BILAN DE LA PARTICIPATION PAR VOIE ELECTRONIQUE (PPVE)

Centre pénitentiaire de
Crisenoy

Dates de la Participation par voie électronique
Du 12 janvier au 13 février 2026

Figure 21 : Coupe des aménagements paysagers dont les bâtiments du R+3+combles mesurent 18m de haut (source : Egis)

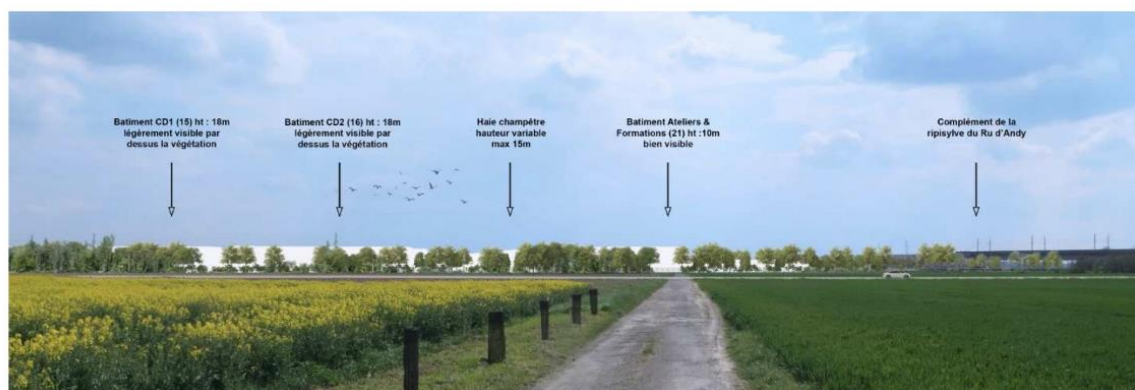
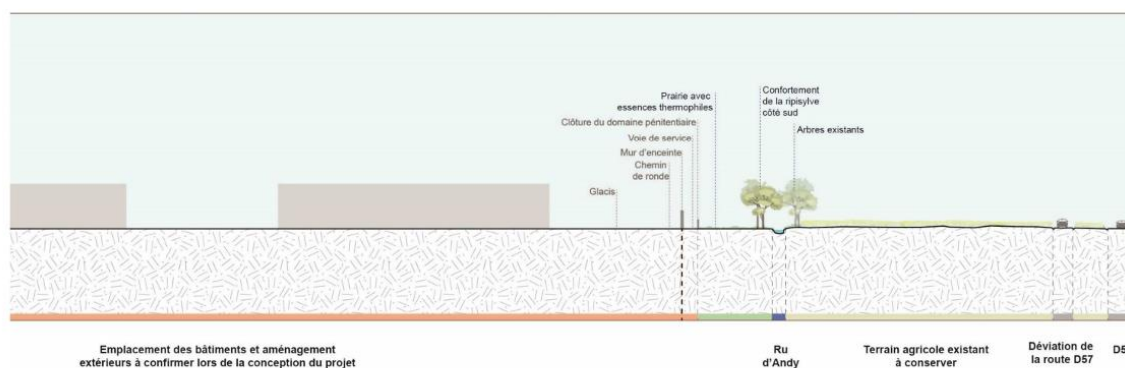
« les plans de coupe devraient faire apparaître le niveau du terrain naturel, hors remblais. Ceci autorisera alors le calcul de la hauteur des constructions qui devrait être pris par rapport au terrain naturel, sans tenir compte des éventuels remblais supérieur à 2 m. »

L'APIJ a transmis une visualisation du centre pénitentiaire depuis la route de Moisenay à la sortie du hameau des Bordes

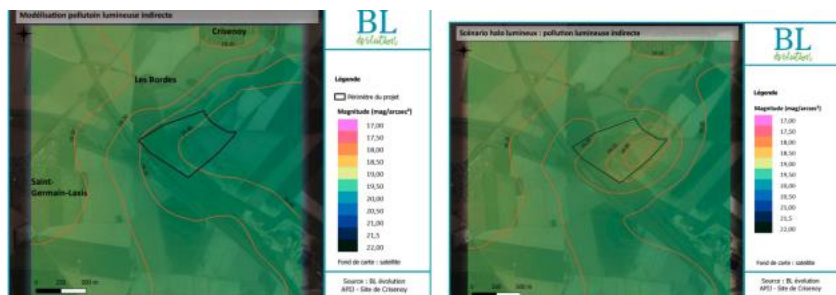
« Bien que les préconisations techniques d'éclairage prévoient entre- autre des flux lumineux dirigés vers le sols et uniquement dans l'enceinte, il évident que l'obscurité sera altérée avec l'ensemble des éclairages utilisés toute la nuit pour des conditions de sécurité. Nous souhaitons avoir des garanties sur le non accroissement des nuisances lumineuses générées par le projet. Les préconisations et recommandations évoquées pour éviter et réduire les impacts doivent être partagées avec la collectivité. »

Concernant la pollution lumineuse directe, comme le précise l'étude, un éclairage unidirectionnel (vers le bas) permet de limiter la nuisance à la proximité immédiate du site et pour les riverains.
